改善箇所説明図

不具合内容

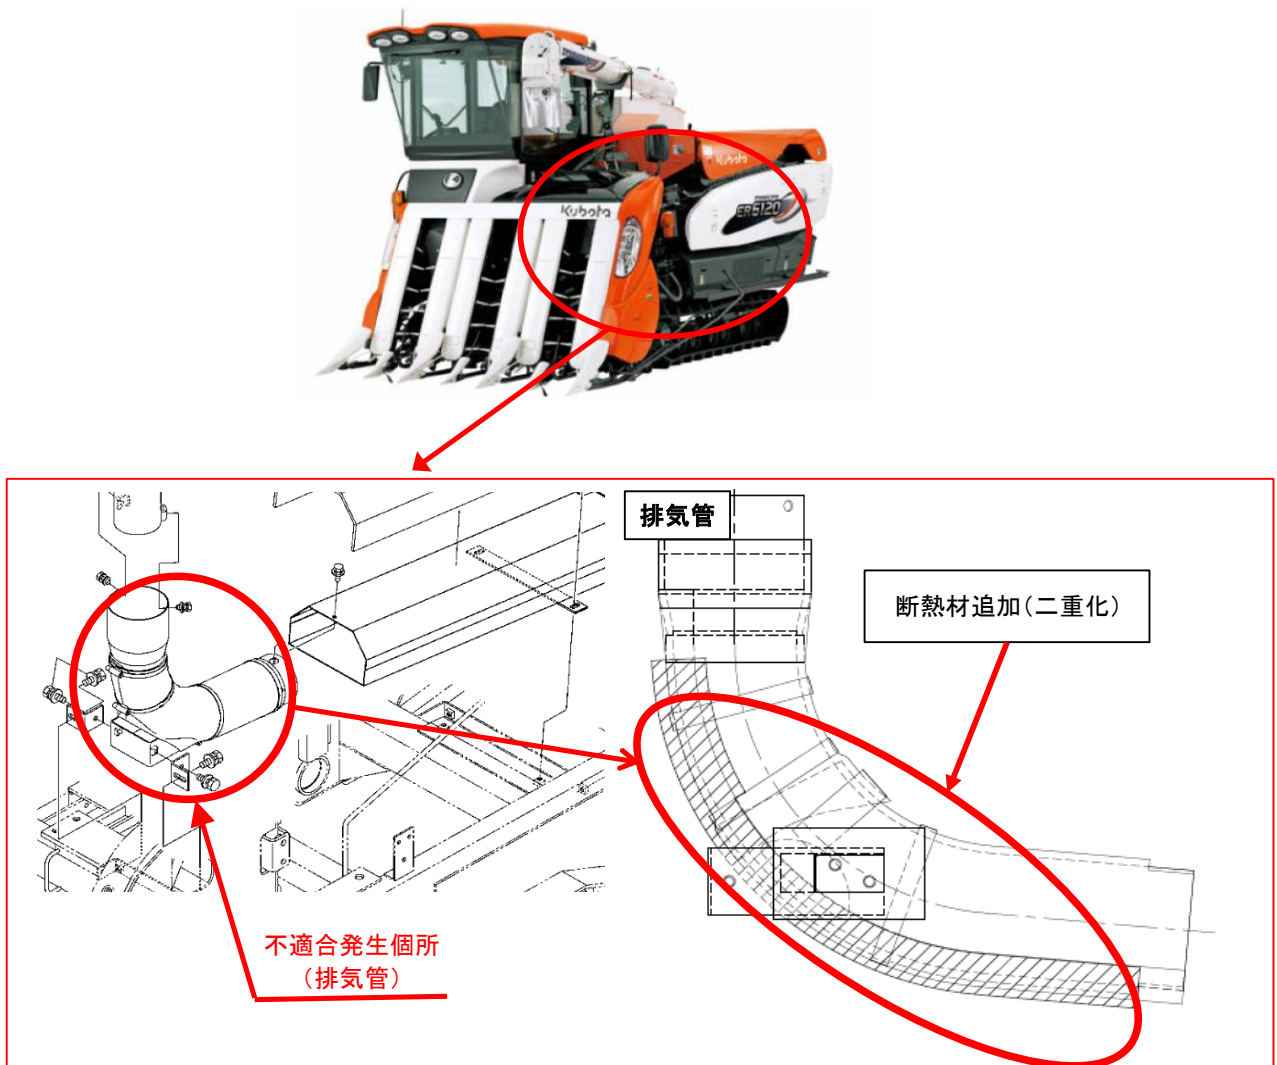
刈取脱穀作業車において、排気管の形状が不適切なため、排気管と車体フレームとの間にワラクズが堆積し、ワラクズで放熱が阻害され、排気管表面温度が上昇することがある。そのため、排気管の表面に堆積したワラクズが発火し、最悪の場合、火災に至るおそれがある。

全車両、排気管に断熱材を追加する。

改善実施済車には、運転席下昇降ステップ奥の板金にNo.4458のステッカーを張り付ける。
